Parecer da Comissão de Avaliação

## Proposta de Definição do Âmbito do Estudo de Impacte Ambiental da Central Solar de Paredes Velhas

PDA248

Figura 3. Oferta de alojamento turístico. (Fonte: SIGTUR)

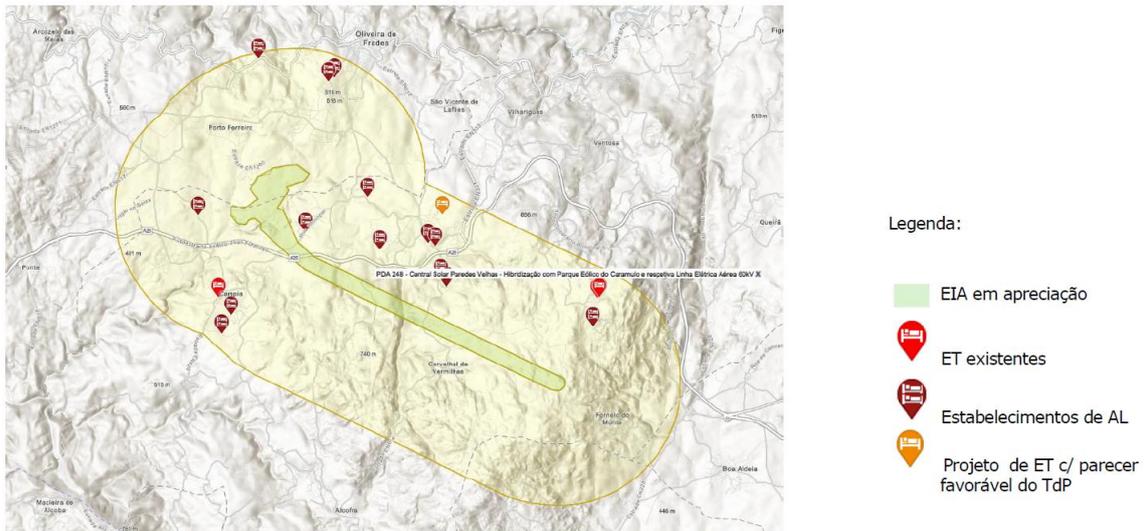
2. Ao nível dos Instrumentos de Gestão Territorial (IGT), a PDA desenvolve o enquadramento nos Planos Diretores Municipais (PDM) de Oliveira de Frades e Vouzela. O projeto insere-se em solo rústico em ambos os PDM, que não preveem Espaços de Ocupação Turística.

4. Considerando a concentração de oferta turística existente e prevista na envolvente do projeto, conforme mencionado no ponto 1., e atentos os potenciais impactes do projeto de uma central fotovoltaica, com destaque para a previsível afetação da paisagem numa área abrangente, e também para as possíveis interferências ao nível da Qualidade do ar, do Ruído, da Componente social e da Saúde humana, com os consequentes impactes sobre a atividade turística, devem ser considerados os seguintes aspetos no âmbito da definição das medidas de mitigação e plano de monitorização do EIA:

- c) Deve ponderar-se a implementação do Plano de Recuperação Paisagística da área de intervenção também durante a fase de exploração. Para tal, é fundamental realizar uma avaliação sistemática das áreas replantadas e daquelas onde se promoveu a reposição do solo ao seu estado natural. Esta avaliação permitirá identificar a necessidade de intervenções complementares, com o objetivo de minimizar os impactes visuais.

Figura 4 Oferta de alojamento turístico (Fonte: SIGTUR)

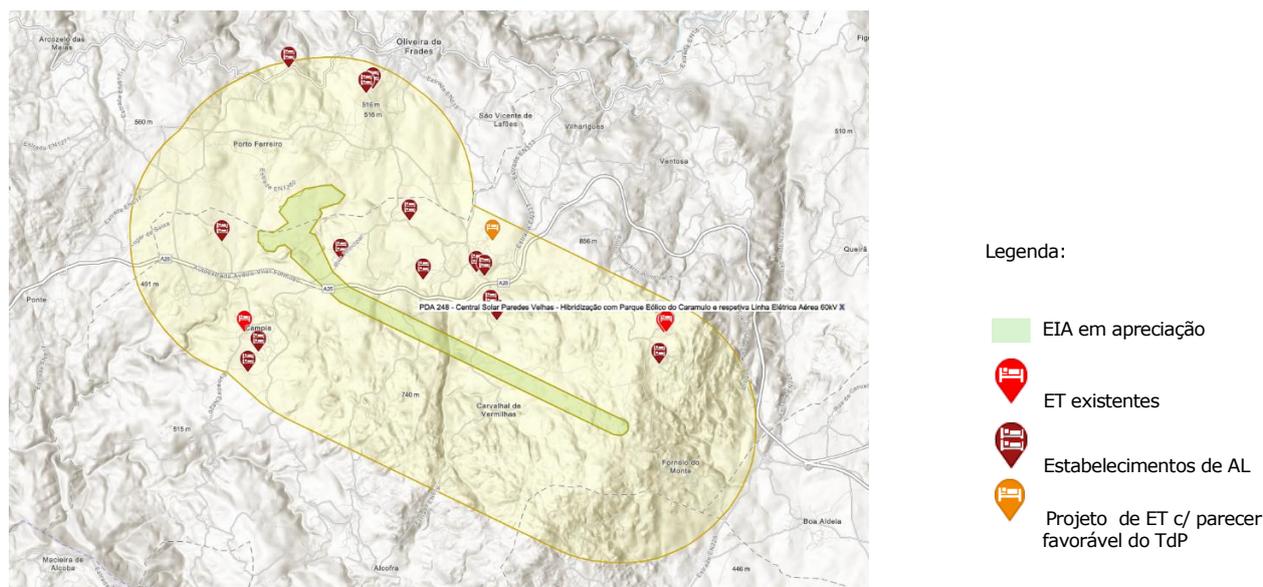
1. A PDA, ao nível dos Instrumentos de Gestão Territorial (IGT), desenvolve o enquadramento nos Planos Diretores Municipais (PDM) de Oliveira de Frades e Vouzela. O projeto insere-se em solo rústico em ambos os PDM, que não preveem Espaços de Ocupação Turística.

3. Considerando a concentração de oferta turística existente e prevista na envolvente do projeto, conforme mencionado no ponto 1., e atentos os potenciais impactes do projeto de uma central fotovoltaica, com destaque para a previsível afetação da paisagem numa área abrangente, e também para as possíveis interferências ao nível da Qualidade do ar, do Ruído, da Componente social e da Saúde humana, com os consequentes impactes sobre a atividade turística, devem ser considerados os seguintes aspetos no âmbito da definição das medidas de mitigação e plano de monitorização do EIA:

- c) Deve ponderar-se a implementação do Plano de Recuperação Paisagística da área de intervenção também durante a fase de exploração. Para tal, é fundamental realizar uma avaliação sistemática das áreas replantadas e daquelas onde se promoveu a reposição do solo ao seu estado natural. Esta avaliação permitirá identificar a necessidade de intervenções complementares, com o objetivo de minimizar os impactes visuais;
